通信モジュール変更とご利用に関するお知らせ

2015年6月4日

2015年6月よりHL320/330-DLSの通信モジュールがMC7700(シエラ ワイヤレス)からMC7330(シエラ ワイヤレス)に変更となりました。

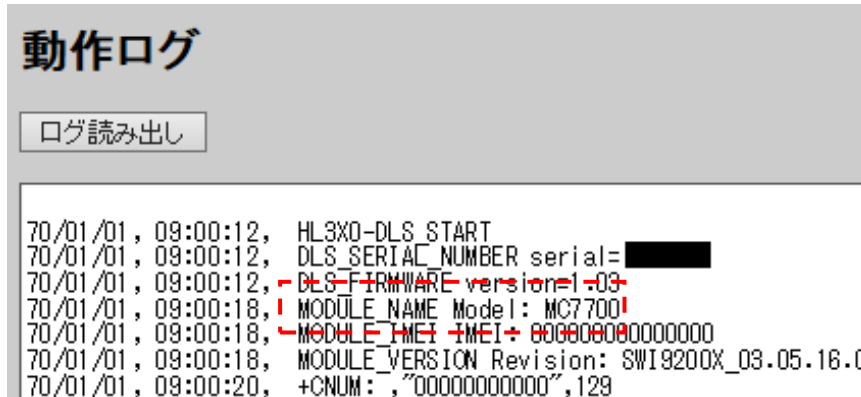
OMC7330 が組込まれている場合

下記のように記載されている場合、MC7330 が組込まれています。

※本体バージョンの横に“t”の表記があること

※カーネルバージョンが 3.0 になっていること

→ “MC7330”用のバージョンアップファイルを使用してください。

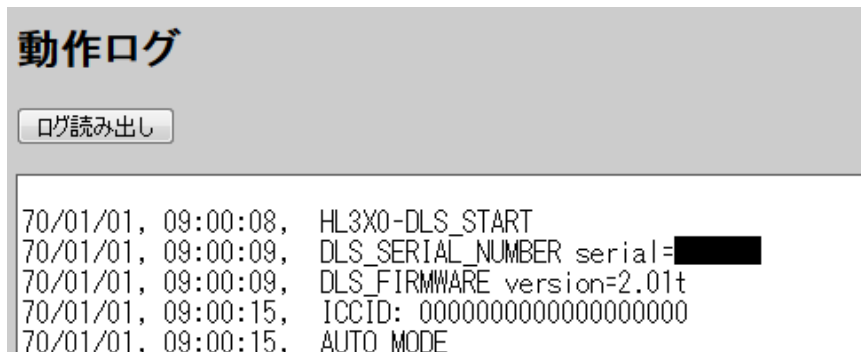
上記の様に、“MODULE_NAME Model: MC7700”と表示される場合は MC7700 が組込まれています。

→ “MC7700”用のバージョンアップファイルを使用してください。
